BOLETIN TECNICO

SISTEMA DE INFLADO DE LLANTAS TIREMAAX®

TEMA: Procedimiento Alternativo de
Instalación y Remoción de las Llantas

NO.PUBLICACION: B116SP

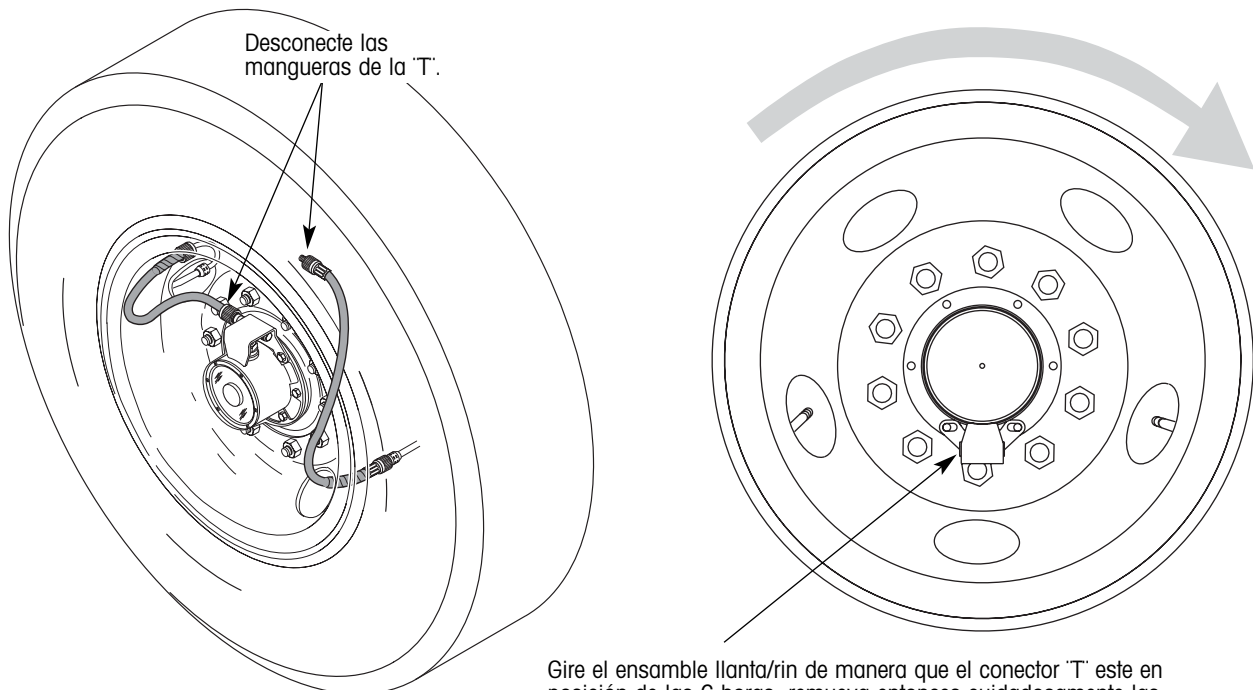
La publicación Hendrickson L818SP, *Procedimientos de Instalación, Servicio y Diagnóstico de TIREMAAX* sugiere remover completamente el conector "T" de la tapa de la maza cuando remueva el ensamble llanta/rin de la suspensión.

Como alternativa, usted puede remover el ensamble llanta/rin con el conector "T" aún instalado en la maza, **siempre y cuando el ensamble llanta/rin este rotado de manera que el conector "T" esté en posición de las 6 horas**. Cuando el conector "T" esta en la posición de las 6 horas, queda más protegido de dañarse cuando el rin caiga a la maza después de haber librado los birlos. Note que si un cargador de llantas esta siendo usado, la llanta deberá ser bajada para librar el conector "T".
